SCUOLA M. SUPERIORE "GIOTTO ULIVI"

Adeguamento alla Normativa D.M. 14/01/2008 (NTC 2008) - Fase 2

PROGETTO ESECUTIVO

**A3) RELAZIONE GENERALE
di Variante n°1**

vista assonometrica del modello FEM di Variante n°1 - CORPO AULE

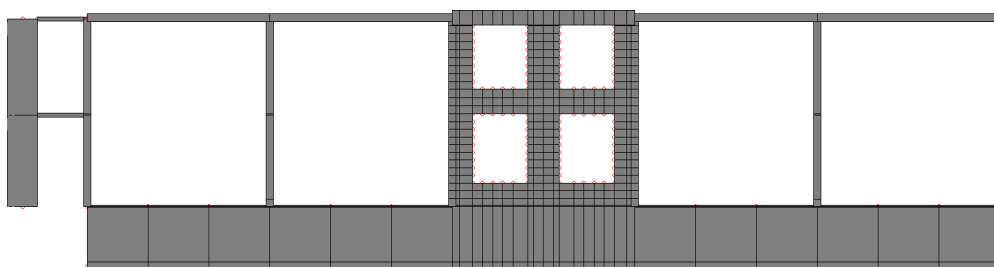
Oltre a realizzare i previsti collegamenti conclusivi delle colonne esterne ($D=120\text{ cm}$) alla ossatura in c.a., secondo il Progetto Autorizzato nel 2008 (*uniche opere residue da completare con la Fase1*), l'intervento strutturale sul Corpo Aule prevede in via integrativa con le opere di Fase 2 la sostituzione della tamponatura esistente tra i pilastri n°3-4 e n°3'-4' con n°2 pareti-setti interagenti in c.a. ($S=35\text{cm}$ e cls C35/45), ancorate e collegate su tutto il loro perimetro ai pilastri pre-esistenti in c.a. e alle travi di impalcato; tutto ciò dovrà essere realizzato sia al piano Primo sia al Piano Secondo di copertura in modo da partecipare al comportamento globale della struttura in caso di evento sismico.

I 2 nuovi setti interagenti, sul lato sinistro e destro della singola costruzione, sono previsti impostati e fondati direttamente all'interno dello scatolare di fondazione. Nel tratto interessato dai setti le fondazioni esistenti sono opportunamente allargate alla base e sulla parete per permettere di conservare lo stato tensionale sul suolo già esistente nello stato ante opere.

I 2 nuovi setti interagenti prevedono, nel modello posto a verifica, la presenza delle aperture finestre nelle forme e dimensioni simili a quelle esistenti. Sulla base di tale conformazione realistica delle fonometrie del singolo setto in c.a. sono stati svolti tutti i calcoli di verifica strutturale assumendo gli enti sollecitanti conseguenti all'analisi.

vista assonometrica del modello FEM di Variante n°1 - CORPO COLLEGAMENTO

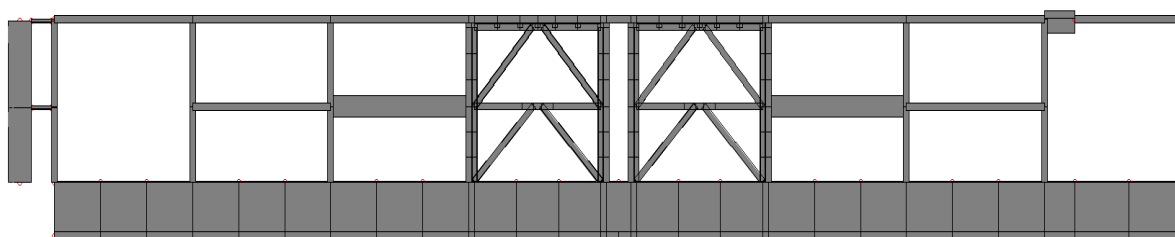
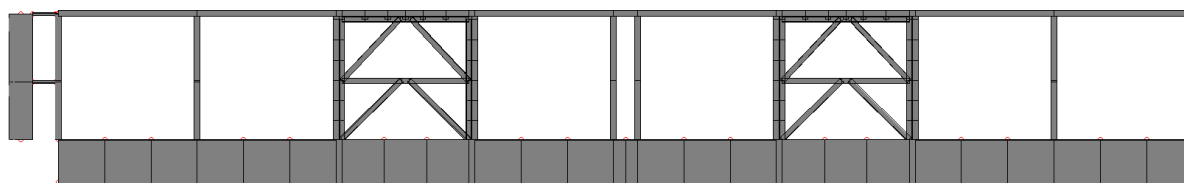
L'intervento integrativo di Fase 2 nel Corpo di Collegamento è previsto realizzato, in minima interferenza con l'edilizia esistente, mediante l'inserimento di controventi in acciaio a forma di "K rovescio" interagenti con la struttura in c.a. .

I controventi sono organizzati con doppio HEB280 sul filo esterno dei pilastri in c.a. pre-esistenti ed impostati su un allargamento strutturale delle fondazioni mediante ancoranti alla struttura esistente in c.a., sia di fondazione che di elevazione.

Tutti i collegamenti sono previsti utilizzando ancore costituite da barre filettate cl. 8.8 e mediante l'uso di resine epossidiche antisismiche, compreso la messa in opera di malte reoplastiche tipo EMACO S55 S=2cm min. per ottenere l'aderenza ed il contrasto tra acciaio e cls esistente. I nuovi controventi in acciaio sono previsti realizzati sui lati lunghi del corpo di Collegamento e più precisamente, con riferimento al progetto originario, tra i pilastri n°12-15 e n°18-21 e sull'altro lato di facciata tra i pilastri n°22-19 e n°10-7.
